Unterlage Nr. 6
Blatt Nr. D N 2
Reg.Nr.

Planfeststellung

B 198 Ortsumgehung Mirow, Südabschnitt

Straßenquerschnitt

# B 198 - RQ 11 - während Liegezeit der Überschüttung
## z.B. 0+200.000

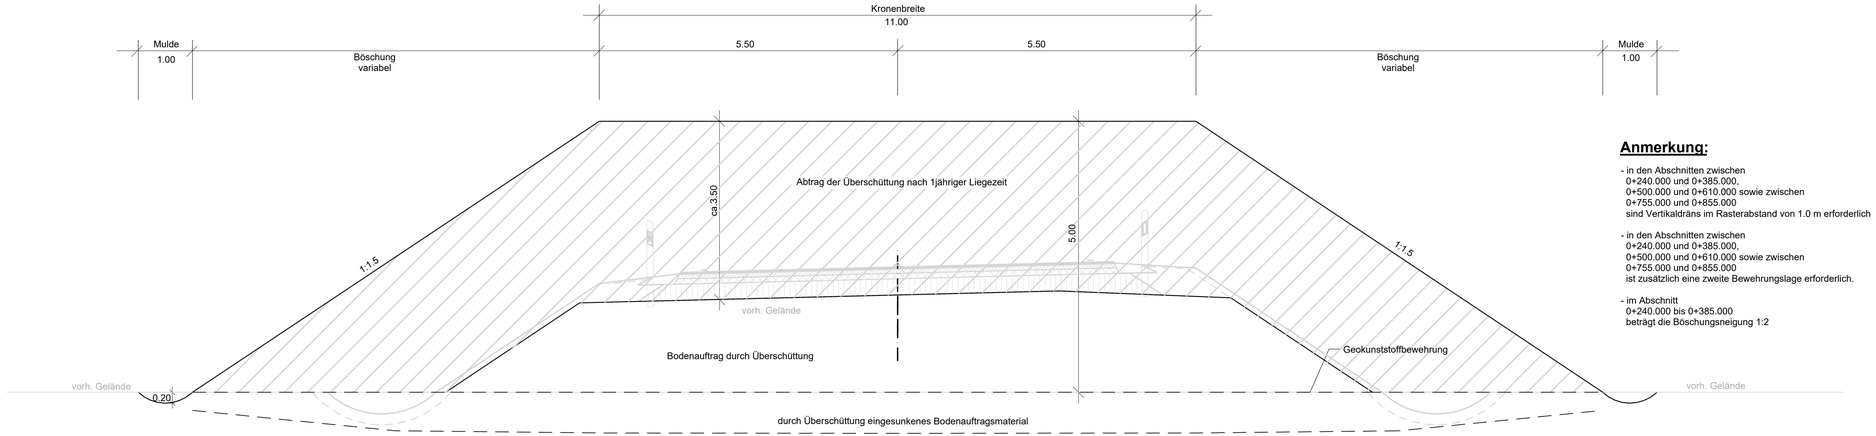
Art der Änderung gem. Nr. 3

- in den Abschnitten zwischen
  0+240.000 und 0+385.000,
  0+500.000 und 0+610.000 sowie zwischen
  0+755.000 und 0+855.000
  sind Vertikaldräns im Rasterabstand von 1.0 m erforderlich

- in den Abschnitten zwischen
  0+240.000 und 0+385.000,
  0+500.000 und 0+610.000 sowie zwischen
  0+755.000 und 0+855.000
  ist zusätzlich eine zweite Bewehrungslage erforderlich.

- im Abschnitt
  0+240.000 bis 0+385.000
  beträgt die Böschungsneigung 1:2

| Nr. | Art der Änderung | Datum | Name |
|---|---|---|---|
| 3 | Änderung Gründungsverfahren Starsowniederung aufgrund §13 KSG | 15.02.2022 | Görlach |
